陳情第88号 東電川崎火力2号系列2,3軸の増設を取り止めることに関する陳情

川崎火力発電所に係る環境影響評価準備書に対する川崎市長意見（要旨）

平成 24 年 7 月 10 日
神奈川県知事あて送付

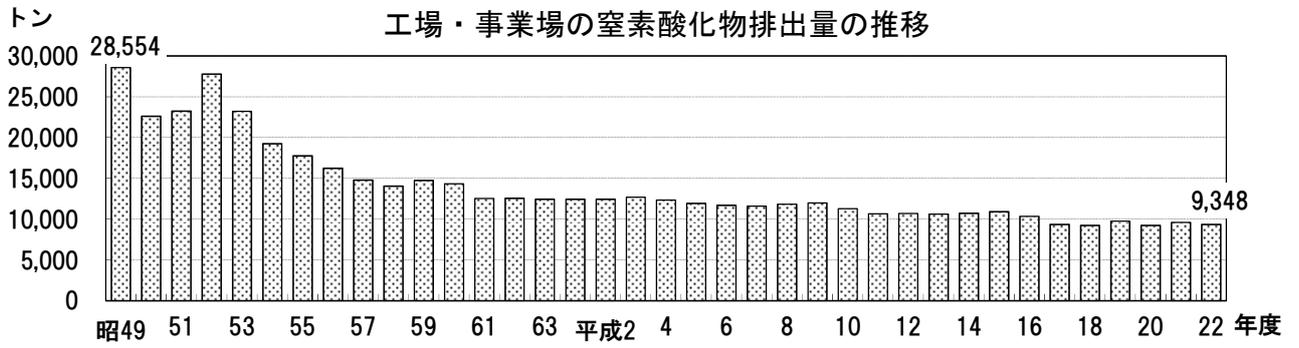
対象事業実施区域内の放水口付近でコチドリの営巣が確認されている。このため、当該営巣が確認された地点及びその周辺を繁殖地及び採餌場として整備を行うとしているが、この整備に当たっては、砂礫地の裸地状態の維持方法や捕食者対策など、専門家の意見を踏まえて、適切に生息環境の維持管理を行う必要がある。

また、対象事業実施区域内の他の地点で新たにコチドリの営巣が確認された場合は、工事中、供用時に限らず、当該地点周辺の立ち入りを制限するなどの環境保全措置を講ずる必要がある。
